[大飯発電所　廃液蒸発装置の改造]
1，2号機　廃液蒸発装置取替工事概要

工事概要

装置の変更概要

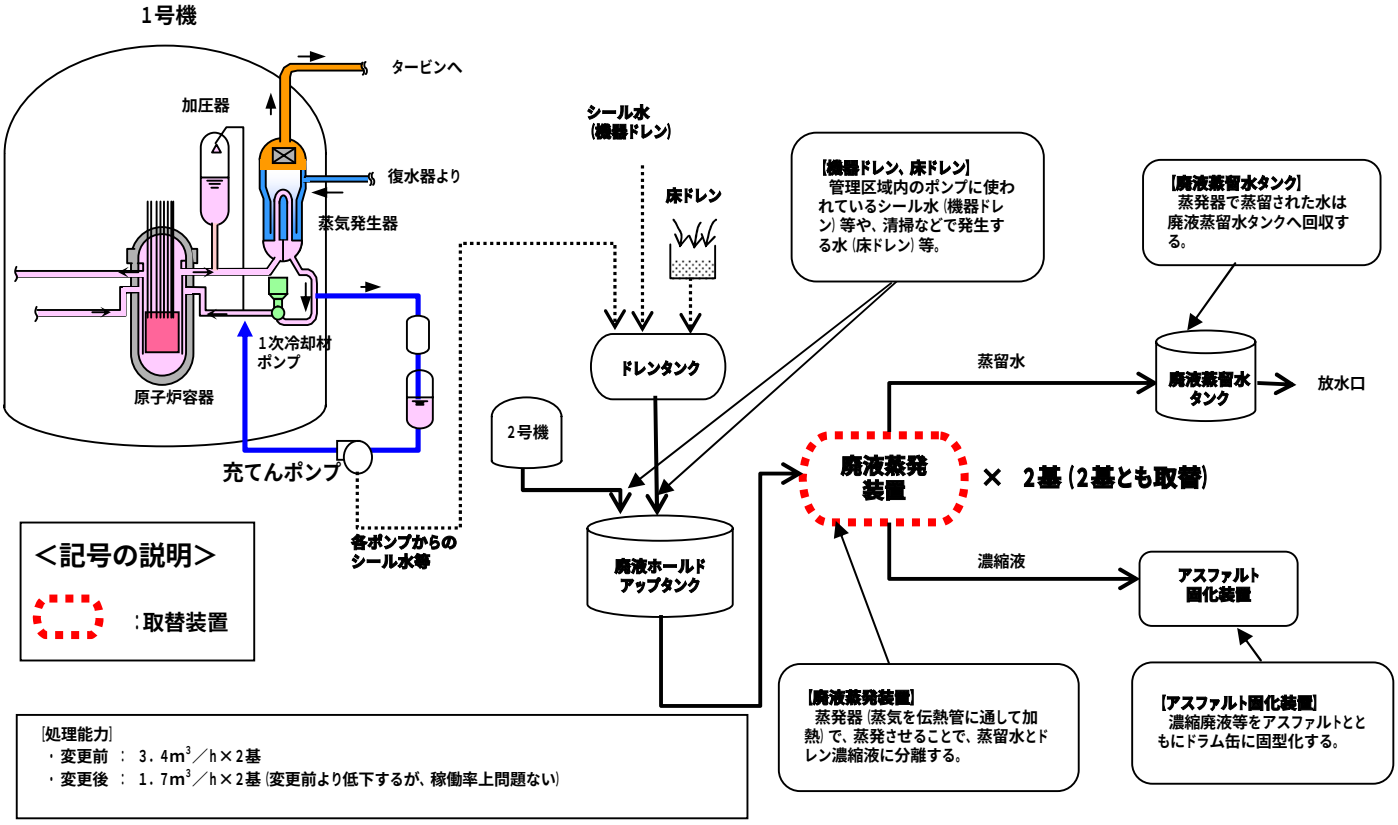
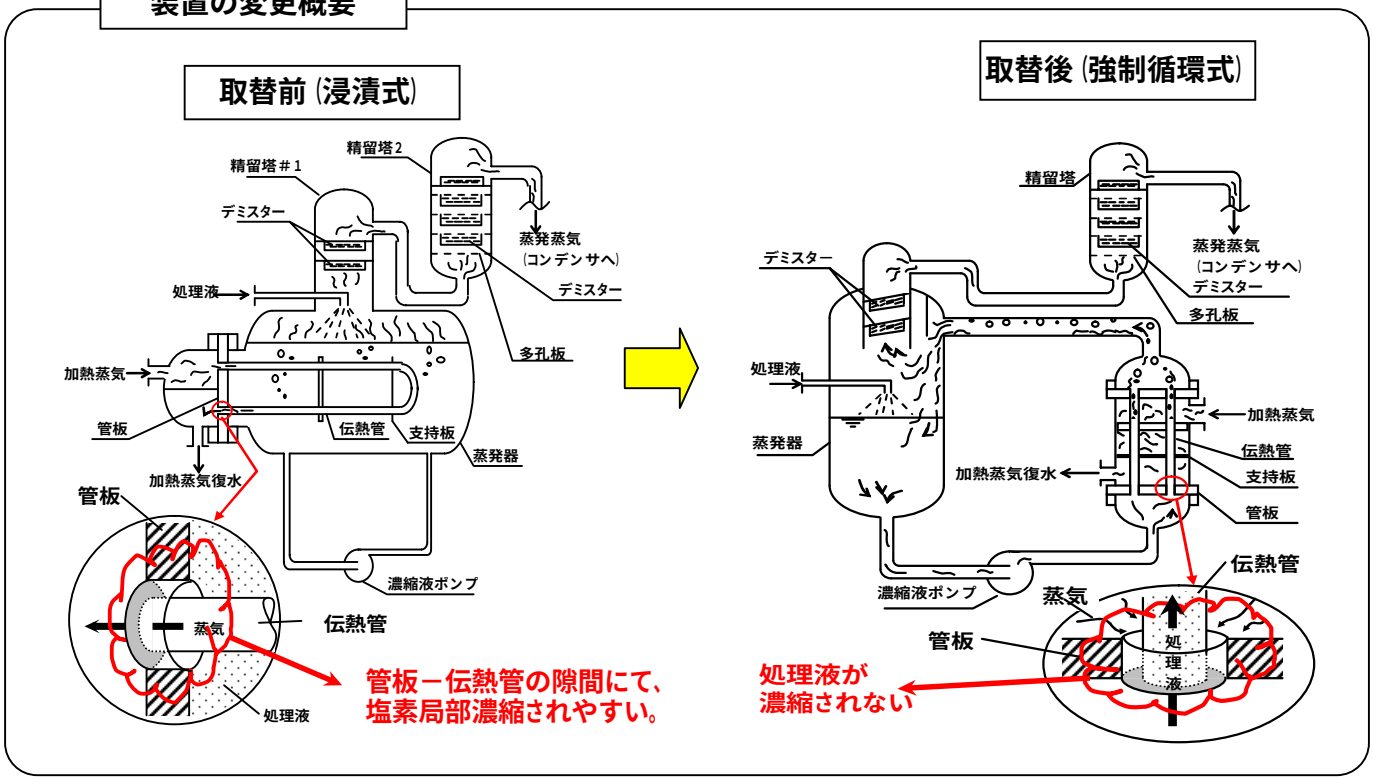
廃液蒸発装置※を信頼性向上の観点から、処理した濃縮液（塩素分含む）による応力腐食割れ防止を図った構造、材料の廃液蒸発装置に取り替える。
